ホイス用位置検出基板(ELS基板)変更のお知らせ

件 名	ELS 基板変更のお知らせ	発行日付	2012 年 2 月 3 日	周知対象区分
		三菱電機 FA 産業機器株式会社本社・工場 福岡市 西区 今宿東 1-1-1 〒819-0192 TEL 092-805-3631		販売店

旧 ELS 基板(左)及び新 ELS 基板(右)外観写真

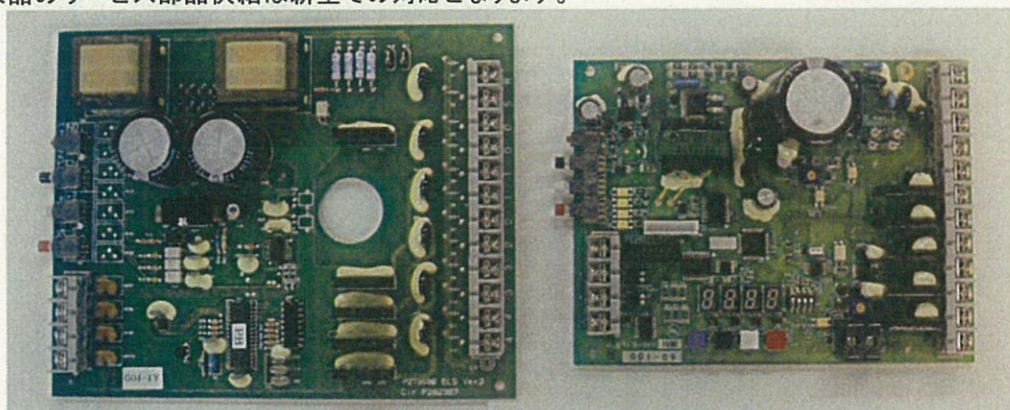
- (1)7セグメント表示を追加、設定ボタン搭載しました。
- (2)異常履歴、通電時間の記録・表示が可能になりました。
- (3)外部DC電源を接続することにより、AC 電源停電時でもフック位置の記憶が可能になりました。
- (4)外部配線、操作方法、異常履歴については、取扱説明書を参照して下さい。
- (5)外形寸法、取付寸法が異なります。新旧基板交換の際には取付アタッチメントが必要となります。
- (6)従来品のサービス部品供給は新型での対応となります。
